# Canzo

## Verifica di Esclusione della Valutazione Ambientale Strategica

### VARIANTE PUNTUALE AL PIANO DEI SERVIZI

## CONTRODEDUZIONI PARERI ED OSSERVAZIONI VAS

Con riferimento a quanto in oggetto, esaminata la documentazione disponibile, la scrivente **Lereti spa** segnala la presenza di tubazioni gas nei tratti in prossimità dell'area del Vostro intervento, come indicato nella tavola allegata PEL-DI-100-0388-23.

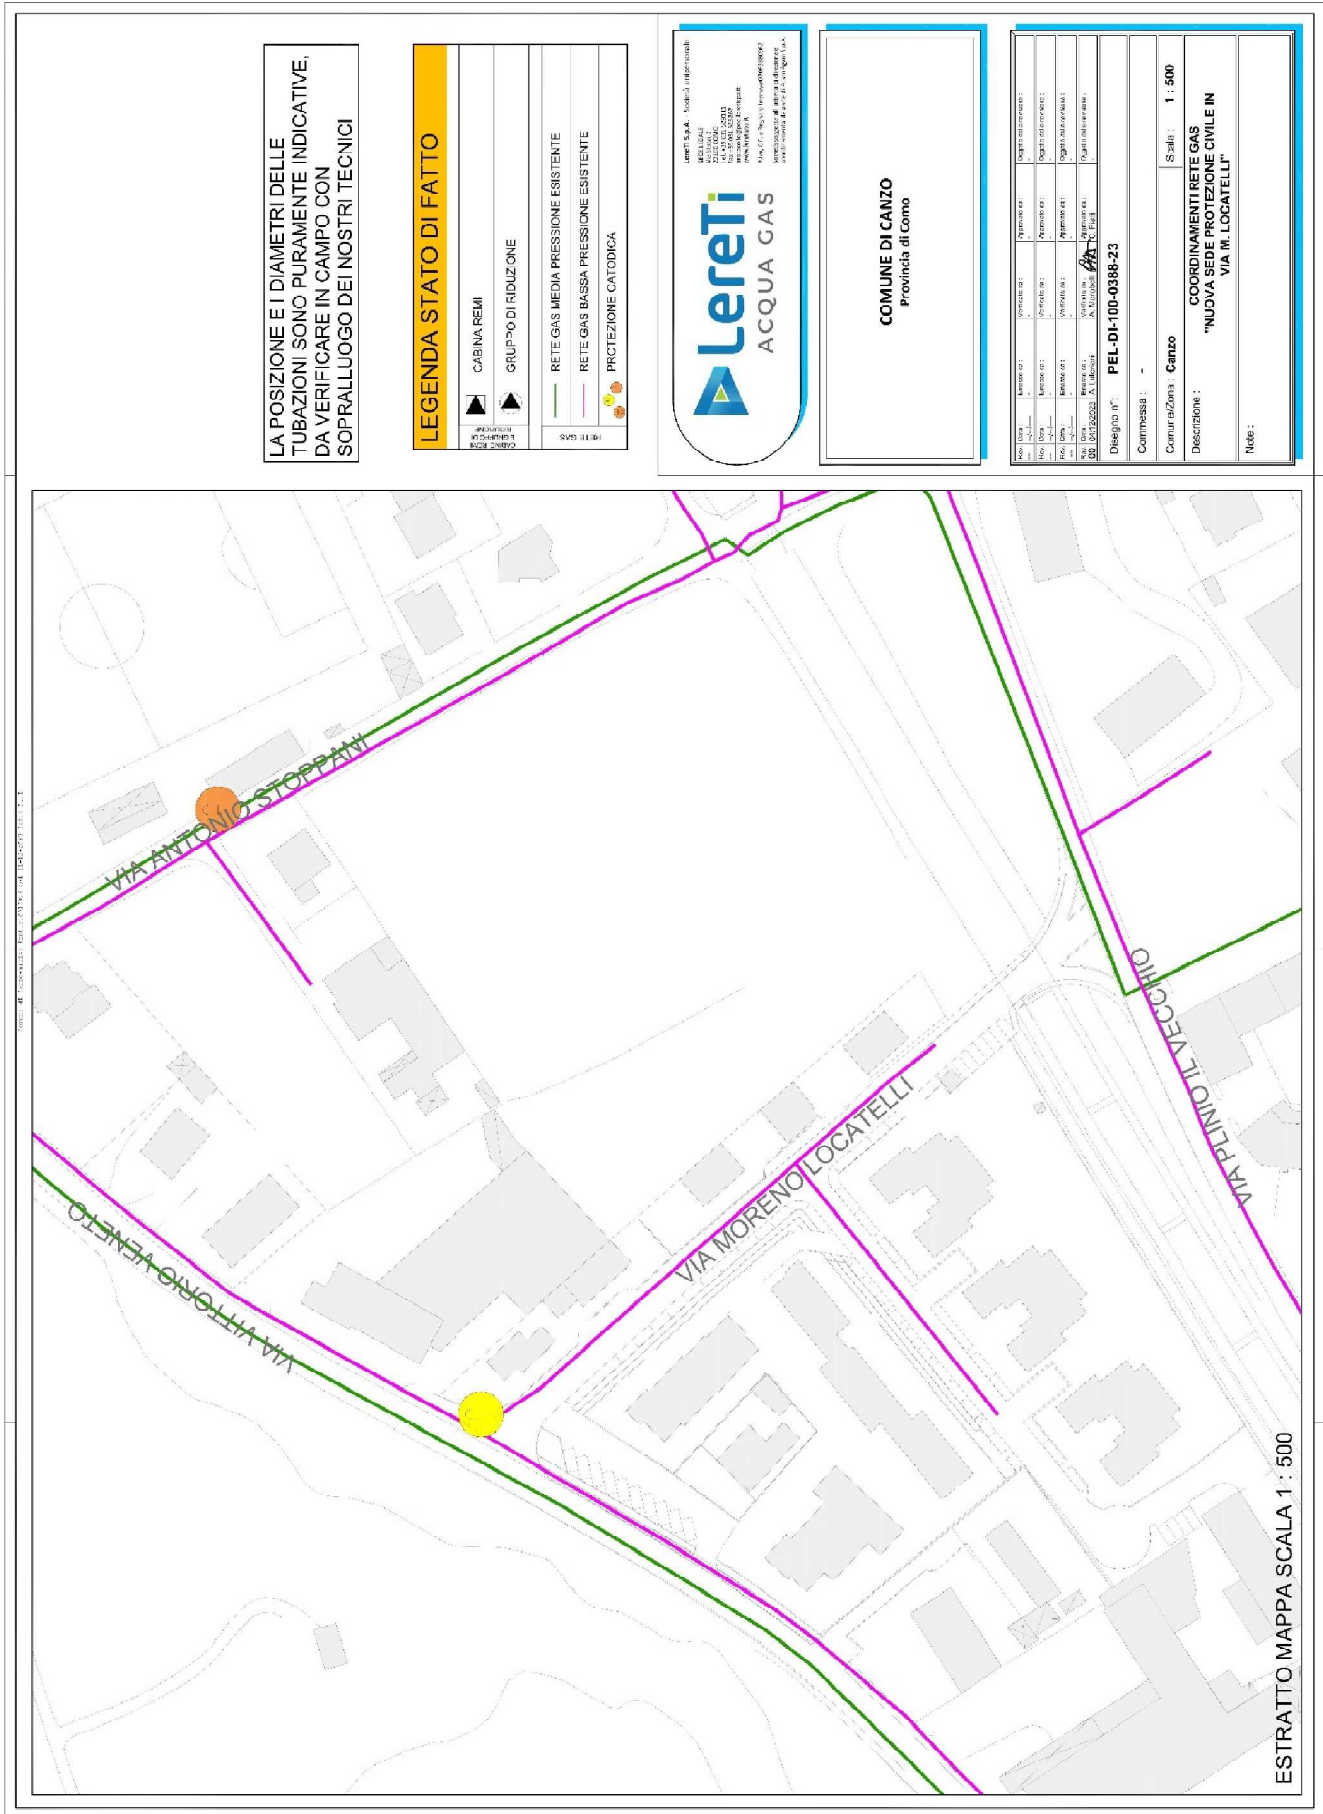
L'eventuale interrimento di impianti sotterranei in prossimità delle tubazioni gas dovrà avvenire nel rispetto e osservanza delle norme in materia di distanza fra impianti sotterranei, riferite a parallelismi e attraversamenti con le condotte esistenti, tali da consentire, in ogni caso, adeguati interventi di manutenzione.

Si esprime parere favorevole rispetto agli interventi in programma, a condizione che l'impresa esecutrice assuma accordi con **Lereti spa**, Unità Operativa di Como (UOC), per la tracciatura in campo dei sottoservizi, adottando tutti gli accorgimenti necessari alla salvaguardia delle reti gas esistenti.

In fase di definizione della soluzione progettuale definitiva, si verificherà la eventuale necessità di spostamenti delle reti gas esistenti.

Si prende atto delle indicazioni fornite dall'Ente Gestore del sottoservizio, le quali verranno considerate nella fase attuativa.
